첨부 자료

① 감속기 제품에 사용하고 있는 「하드 단자함 커버」와

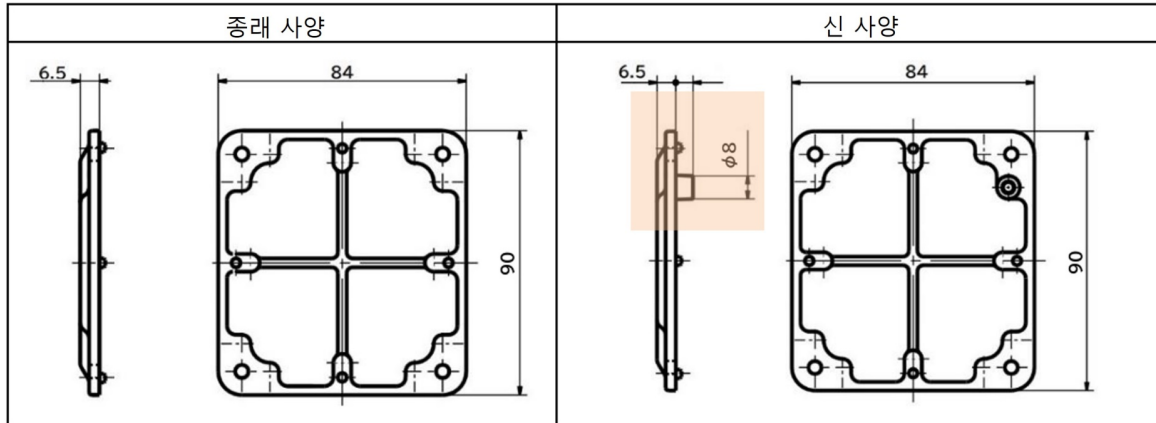
파워실린더에 사용하고 있는 「모터 단자함 커버」의 뒷면 형상을 변경합니다.

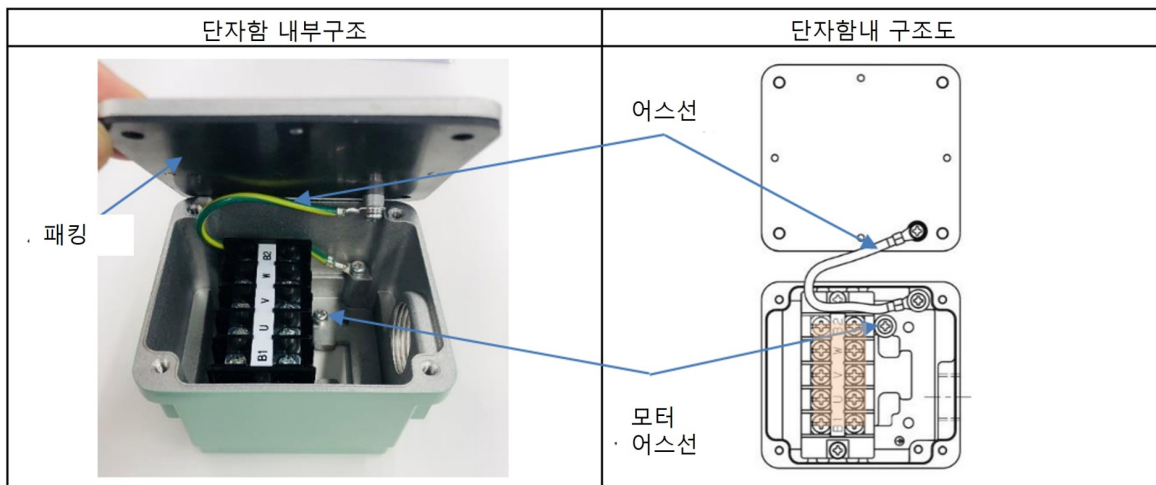
② 해외 안전 규격품의 종래 사양에서는 어스선이 없었습니다만,

**신사양에서는 단자함 커버와 단자함을 어스선으로 배선하여 출하합니다.**

**배선 시, 단자함을 열 때에는 단선되지 않도록 주의 해 주시기 바랍니다.**

※N2 (TA시리즈), N3, N8(한국고효율) 은 어스선 배선은 없습니다.
